改善箇所説明図

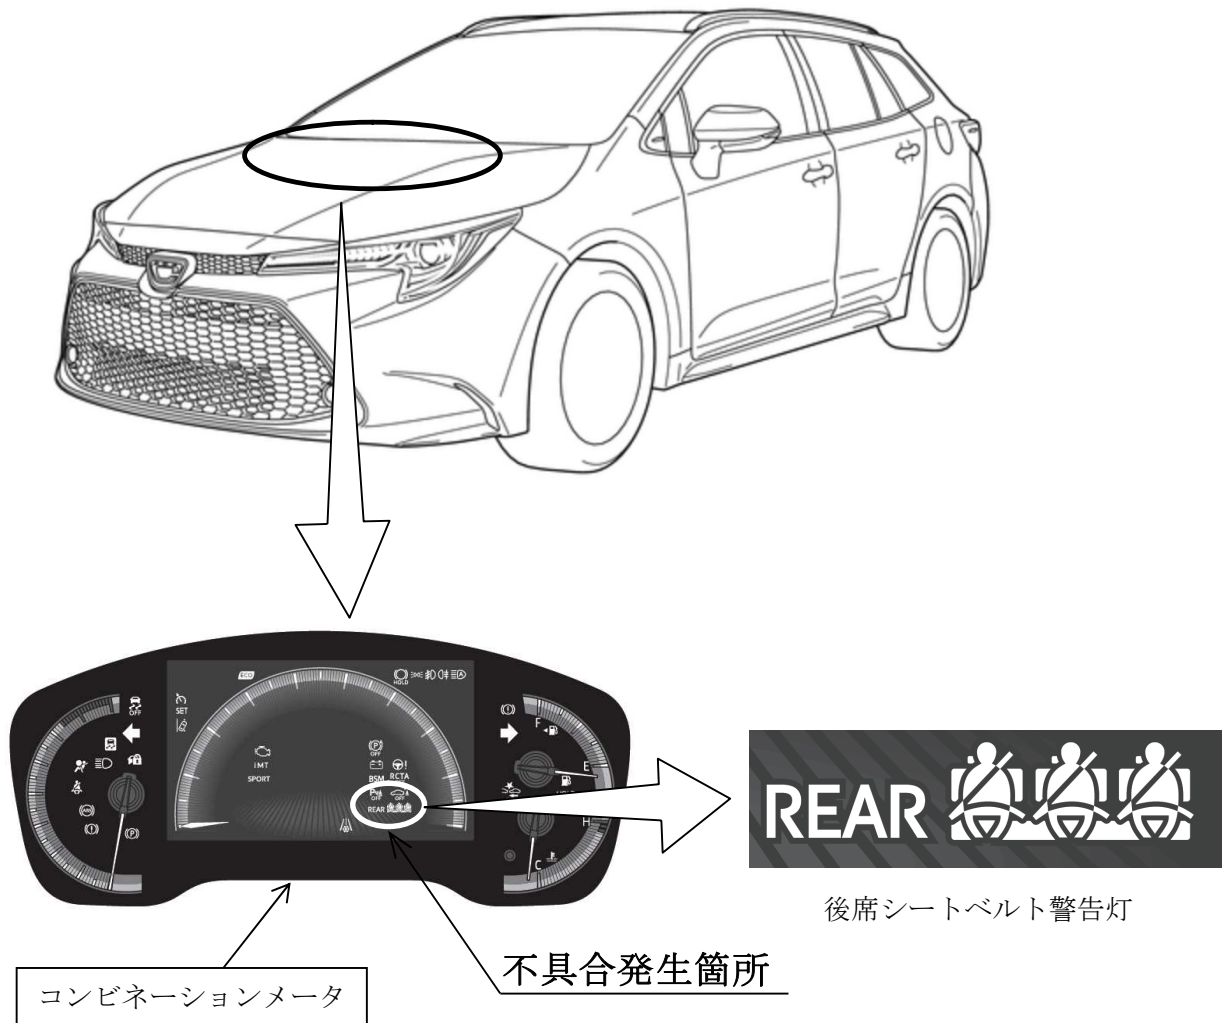
協定規則第16号（後席シートベルト非装着時警報装置）認可車両において、制御プログラムが不適切なため、後席乗員が短時間にシートベルトを脱着すると、他の後席シートベルト警告灯が消灯する場合がある。そのため、運転者が当該警告灯にてシートベルト装着状態を正しく確認できないおそれがある。

全車両、コンビネーションメータの後席シートベルト警報制御プログラムを対策仕様に修正する。

識別：改善済車両には車台番号打刻のハイフン位置上部に黄色ペイントを塗布する。
